RESOLUCIÓN No 3273 DEL 30 DE DICIEMBRE DE 2024, ARMENIA QUINDÍO
"POR MEDIO DE LA CUAL SE DECLARA EL DESISTIMIENTO Y SE ORDENA EL ARCHIVO DE LA SOLICITUD DE UN PERMISO DE VERTIMIENTO"

CONCEPTO TÉCNICO PARA TRÁMITE DE PERMISO DE VERTIMIENTO CTPV-306-2024

FECHA:	15 de octubre de 2024
SOLICITANTE:	TULIO CESAR ALZATE OSORIO
EXPEDIENTE N°:	04635-24

Imagen 2. Capacidad de uso de suelo en la ubicación del vertimiento

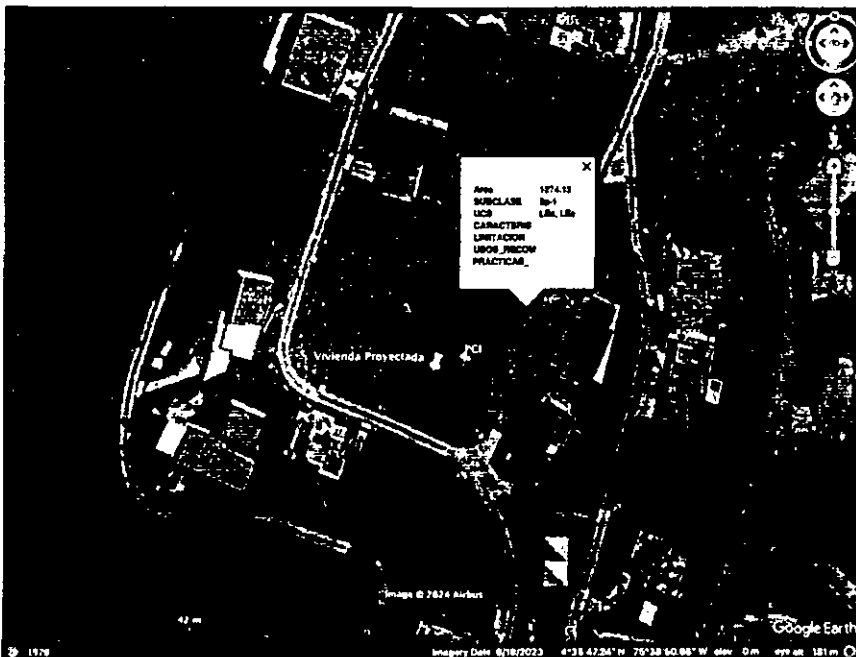
Según lo observado en Google Earth Pro, se evidencia que el punto de descarga se encuentra por fuera de polígonos de Suelos de Protección Rural y de Áreas y Ecosistemas Estratégicos. Además, se evidencia que dicho

punto se encuentra ubicado sobre suelo con capacidad de uso agrológico 3p-1 (ver Imagen 2). No se observaron nacimientos ni drenajes superficiales en el área de influencia directa de la disposición final.
